改善箇所説明図

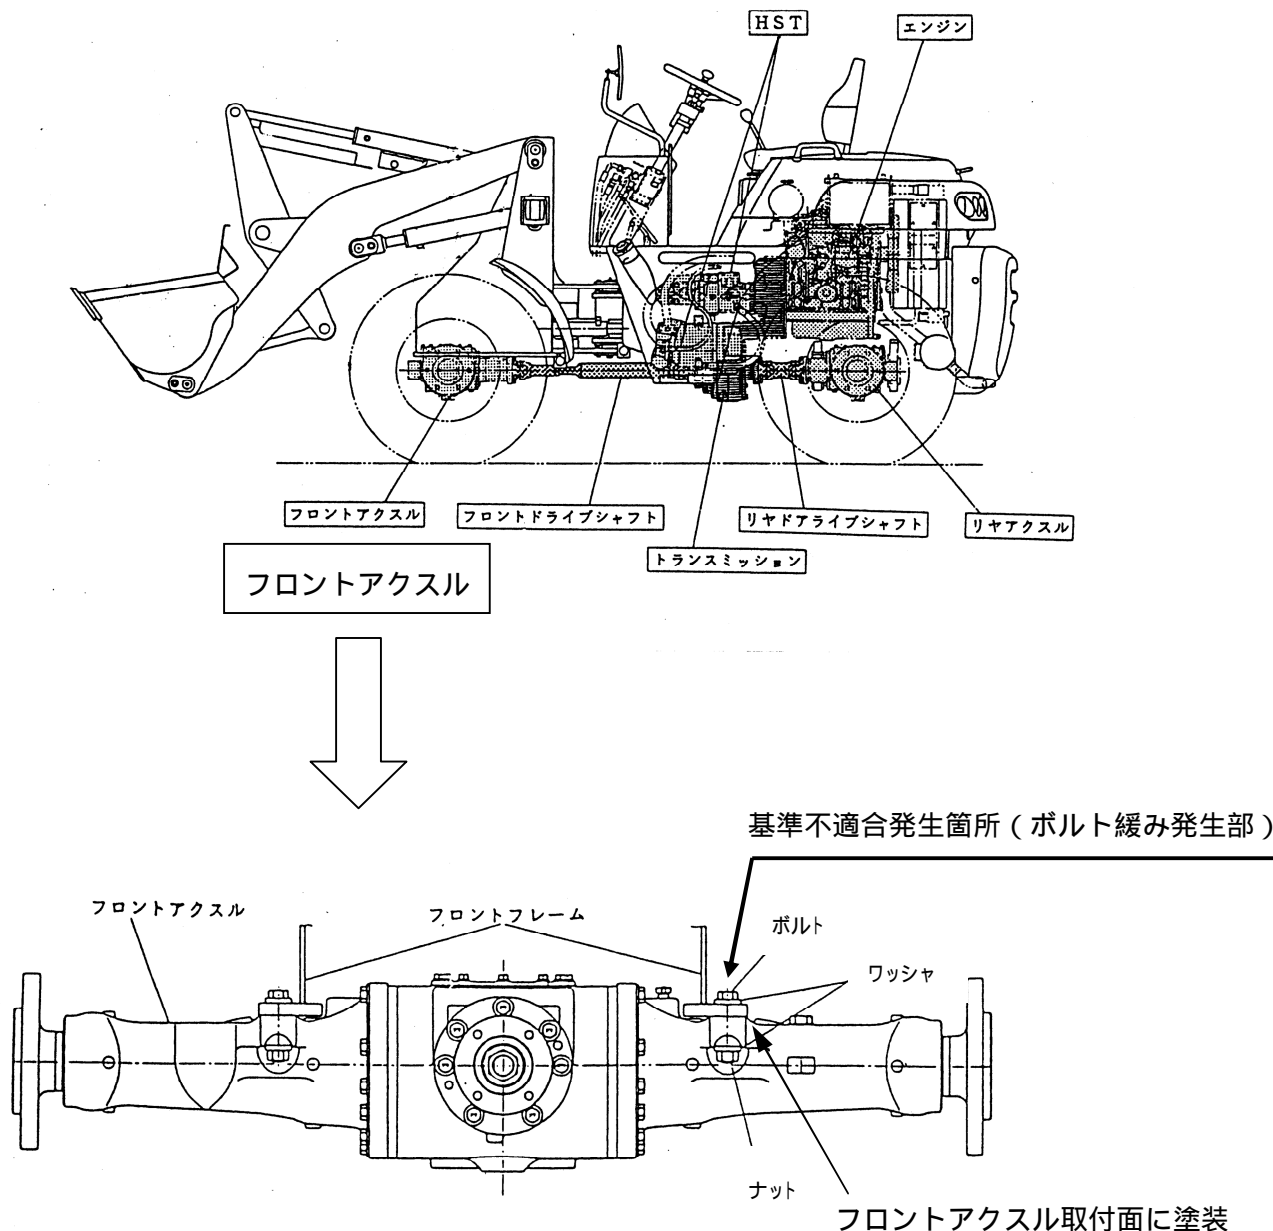
フロントアクスルを車台に固定する取付ボルトの締付トルク設定値が不適切であるため、除雪等の作業時の負荷の繰り返しにより当該ボルトが緩むおそれがある。また、一部の車両において、当該フロントアクスル取付面に塗装が残っていたため、取付ボルトの初期締付トルクが低下したものがある。そのため、そのまま使用を続けると、当該取付面にガタが生じ、最悪の場合、当該ボルトが折損し、フロントアクスルが脱落するおそれがある。

全車両、フロントアクスル取付ボルトを交換し、適切なトルクで締付ける。また、フロントアクスル取付面に塗装が残っている車両にあっては、当該フロントアクスル取付面の塗装を除去する。

識別： フロントアクスルに白色ペイントを塗布する。
